RAPPORT DE L'INSPECTION DES INSTALLATIONS CLASSEES

Objet : Installations Classées pour la Protection de l'Environnement. Proposition d'un arrêté préfectoral complémentaire.

Pétitionnaire : Société ENROBES MOYENNE VALLEE DU RHONE
Lieu-dit "Le Pas d'Arles" - 84430 MONDRAGON.

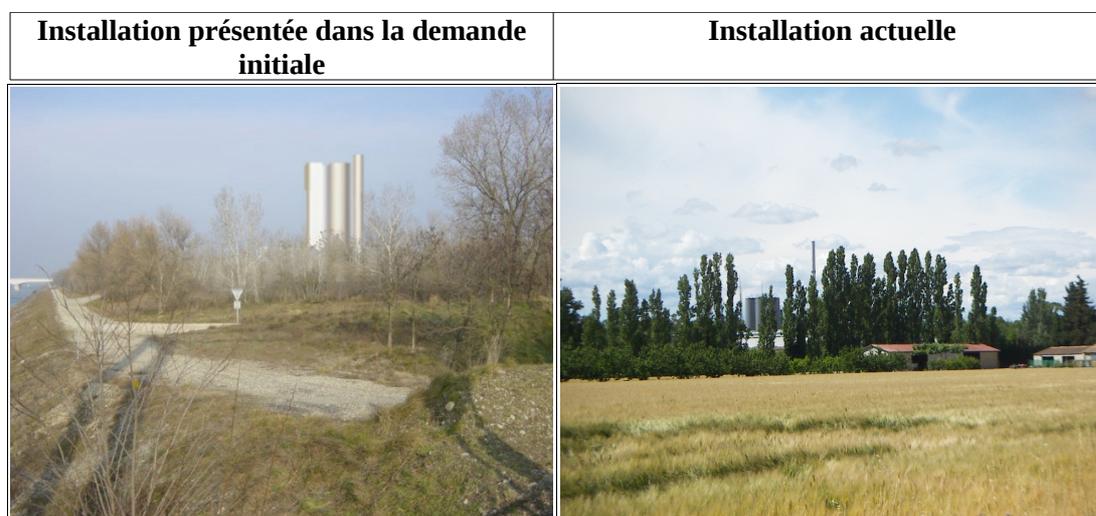
Eaux pluviales

Par ailleurs, pour ce qui concerne le traitement des eaux pluviales, le site a fait l'objet d'un permis de lotir en date du 2 décembre 2008. Le lotissement industriel étant doté des infrastructures de collectes et de stockages des eaux pluviales, les eaux pluviales du site devront rejoindre le réseau de collecte du lotissement.

Ces dispositions nécessitent de modifier l'article 3.1.4 de l'arrêté d'autorisation.
